交通WG ご意見への対応について

道路空間再整備方針について

社会実験(案)について

参考:社会実験時の交差点・バス停付近の安全対策

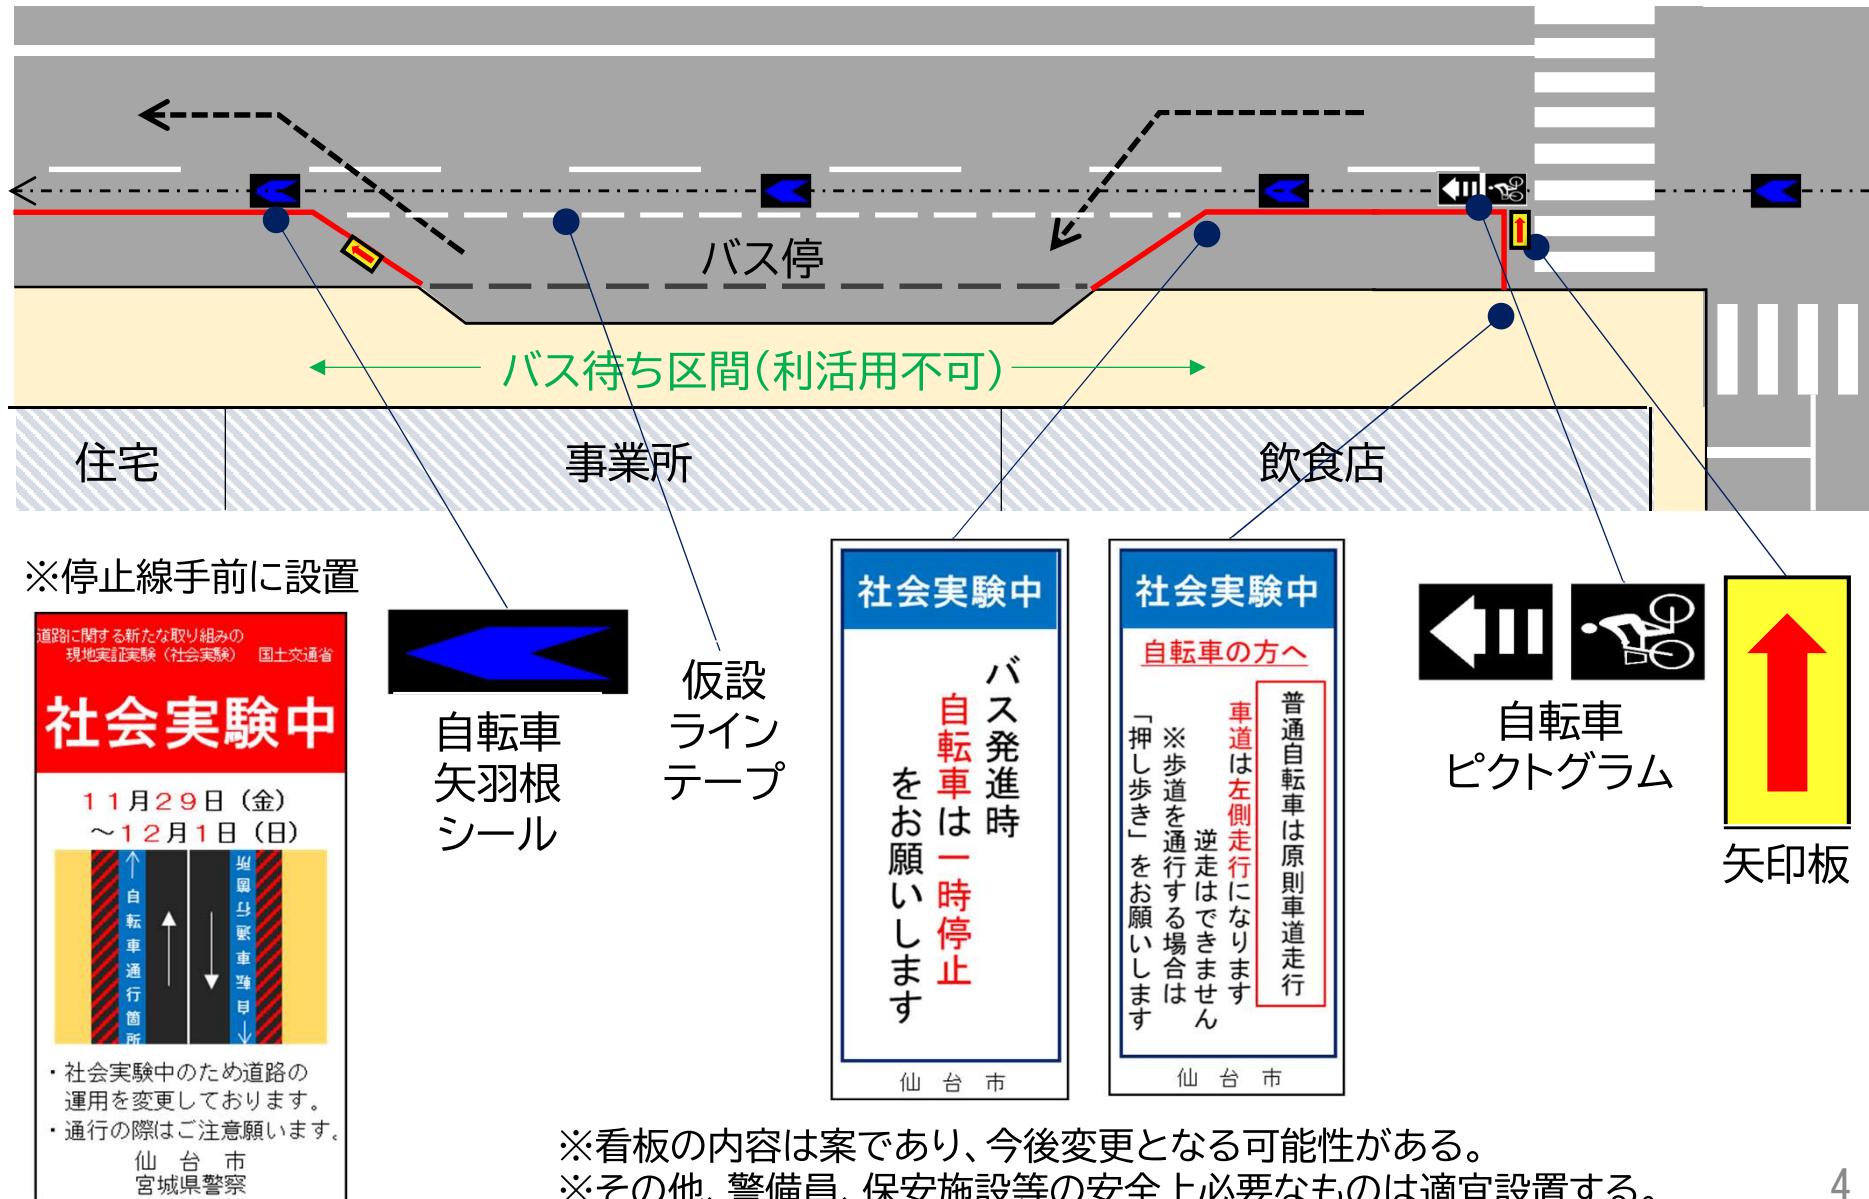
意見	対応
<p>【日程】 周辺で交通規制がないような日程で実験をするべき。</p>	<p>大規模な交通規制がない日を設定。 ※第2回検討会で公表予定</p>
<p>【安全性】 バス停やタクシープールでの発着の際に、自転車と動線が錯綜する。</p>	<p>バス・タクシー・一般車の運転手には社会実験中の車線運用変更のお知らせ看板を設置し、周知を図る。また、自転車にはバス停前の一時停止をお願いするとともに、警備員等の巡回を調整する。</p>
<p>【安全性】 バス停部分の車線規制(カラーコーン)の設置は、現地で立ち会って調整させてほしい。</p>	<p>社会実験前に現地立ち会いを実施予定。</p>
<p>【安全性】 自転車通行帯に宅配の車等が駐車される可能性があるのでは。</p>	<p>荷捌きスペースを数ヶ所設置する予定。自転車の安全かつ円滑な通行空間の確保のため、自転車通行部分への進入・駐車は望ましくない。社会実験時の駐車状況等についてはカメラ調査等で検証していく。</p>
<p>【安全性】 バス待ちのお客さんと利活用のお客さんが交錯しないような動線分離をお願いしたい。</p>	<p>バス停付近に利活用コンテンツを設けないこととする。詳細はコンテンツ決定後に調整していく。</p>
<p>【安全性】 利活用空間を利用する際に、歩道と車道の境にあるガードパイプが支障となるのでは。</p>	<p>利活用する箇所については、ガードパイプを部分的に撤去するなど、安全な動線を確保する。</p>
